Znak sprawy: KMR/79/2019

dot. budowy ścieżki rowerowej od ul. Przybyszewskiego wzdłuż ulic: Armii Krajowej oraz
Jasnogórskiej, Odcinek przy włączeniu do ul. Włociańskiej. Km ok. 0+630.

Dotyczy: Budowa ścieżki rowerowej od ul. Przybyszewskiego wzdłuż ulic: Armii Krajowej oraz Jasnogórskiej, Odcinek przy włączeniu do ul. Włociańskiej. Km ok. 0+630.

załącznik nr 1. mapa rower1a.jpg

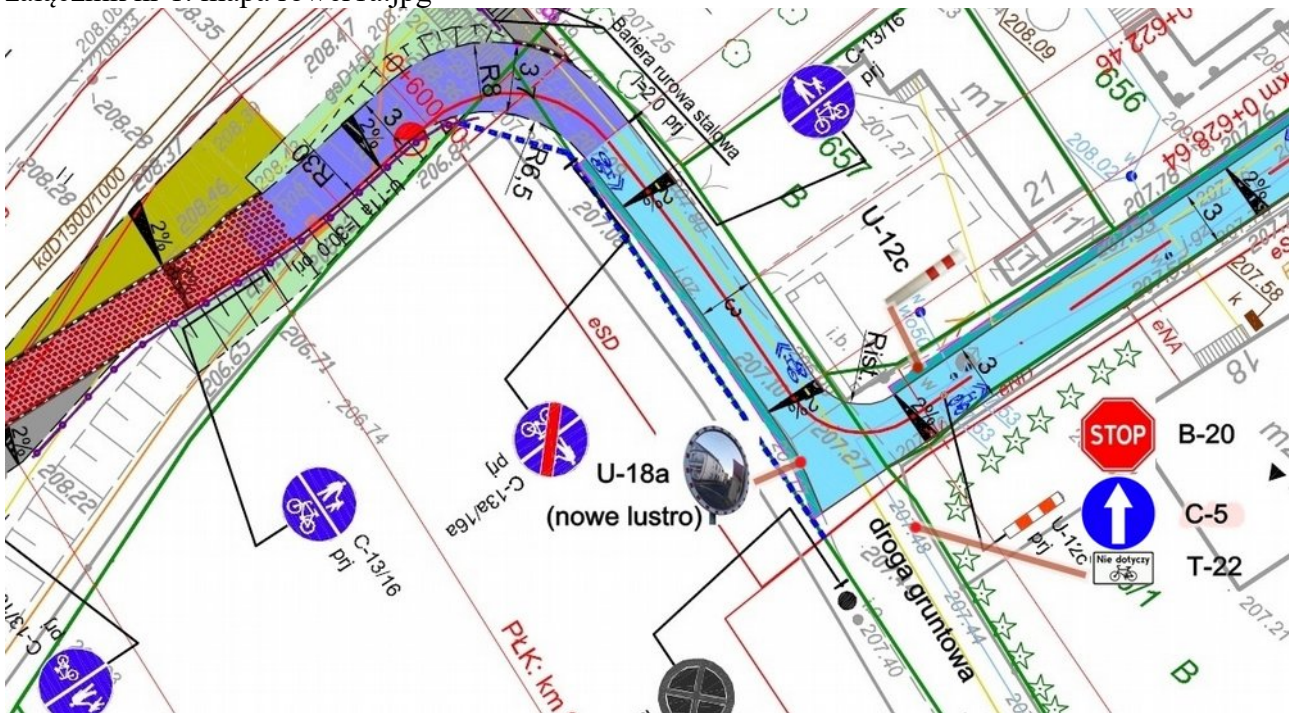
1. Niebezpieczne skrzyżowanie ulic Juliusza Lea i Włociańskiej. Samochody jadące ulicą Lea od miasta „jest tam odcinek jezdni gruntowej, nie zwalniają i nie przepuszczają rowerzystów jadących ulicą Włociańską, a powinni.

Zgodnie z Kodeksem Drogowym powinni powinni stosować się do przepisu o włączaniu się do ruchu (Art. 17.1 pkt 2). Jest tam ograniczona widoczność i już doszło parę razy do niebezpiecznych sytuacji. Niektórzy kierowcy nawet wjeżdżają na ścieżkę, jadą wzdłuż ulicy Armii Krajowej i przez trawnik włączają się do ruchu (załącznik nr 3 i 4).

Ustawienie lustra (Zalecane przez ZIKiT w uwagach do audytu z dn. 26.04.2018) na rogu naprzeciw ulicy Włociańskiej poprawia zdecydowanie bezpieczeństwo dla jadących od ulicy Armii Krajowej. W celu poprawy bezpieczeństwa proponowałbym ustawienie dodatkowo na ulicy Juliusza Lea przed skrzyżowaniem z ulicą Włociańską znaków: B-20, C-5, T-22 (Załącznik nr 1).

Drugą sprawą jest przejeżdżanie samochodów z ulicy Włociańskiej w ulicę Lea. Projektant przewidział zamknięcie ulicy Włociańskiej słupkiem U-12c na środku ścieżki w odległości 1.5 m od krawędzi z prawej strony. Natomiast po lewej stronie zostało więcej miejsca (ok 2.5 m) przez wybudowanie drenażu przykrytego płytami ażurowymi. Zostawienie takiego wolnego miejsca będzie wykorzystywane przez kierowców do przejeżdżania do ulicy Lea a spotkanie tam z rowerzystą może być bardzo niebezpieczne.

Proponowałbym postawienie dodatkowo z lewej strony słupka U-12c tak jak na rysunku. (zał. nr1).

załącznik nr 2. mapa rower2.jpg

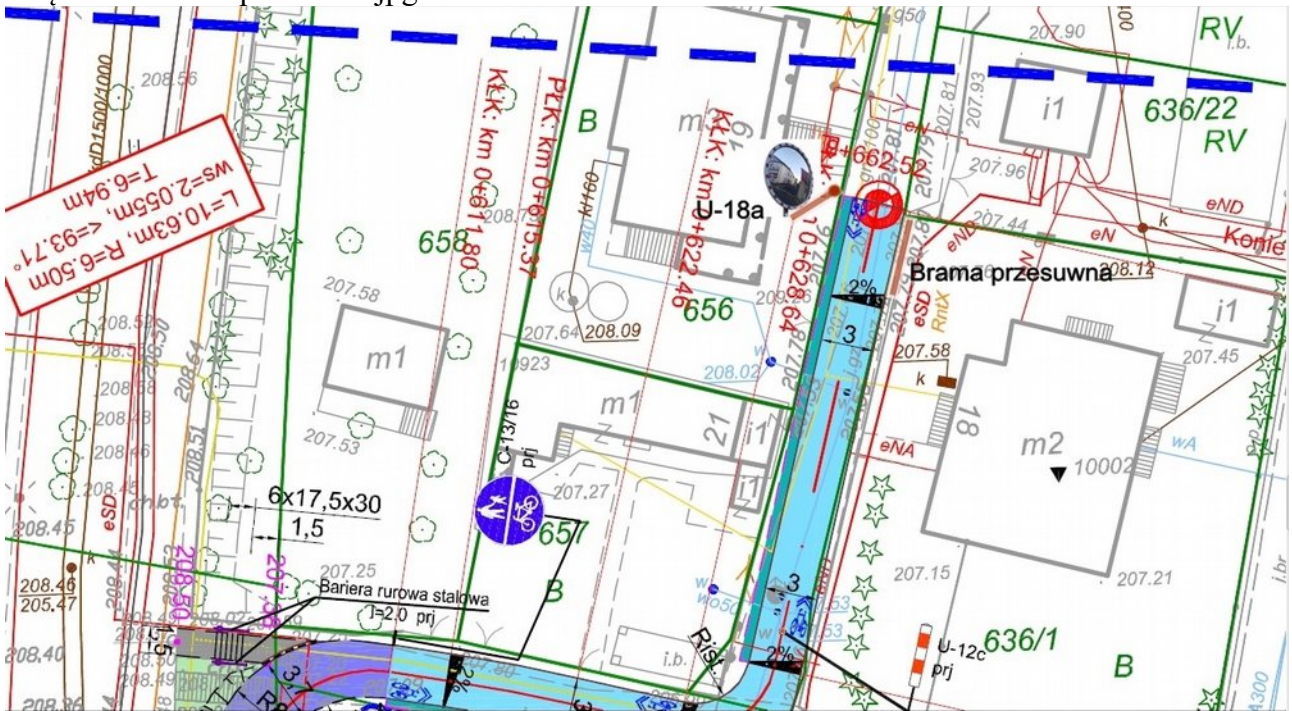
2. Równie niebezpieczny dla rowerzystów jest wyjazd z posesji przy ulicy Włociańskiej 18.

Brak widoczności w kierunku ulicy Lea powoduje, że kierowca wyjeżdżający z posesji nie widzi nadjeżdżających szybko rowerzystów i pieszych. Praktycznie potrzebna jest pomoc drugiej osoby a nie jest zawsze możliwe.

Zdecydowanie zwiększyłyby bezpieczeństwo ustawienie lustra U-18a w km 0+662.52 naprzeciw bramy przesuwnej posesji ul. Włociańska 18 (zał. nr 2). Zwracam się do Was z tym problemem, gdyż jako prężna Organizacja, dbająca o bezpieczeństwo, macie większe doświadczenie i siłę przebicia w załatwianiu takich spraw.
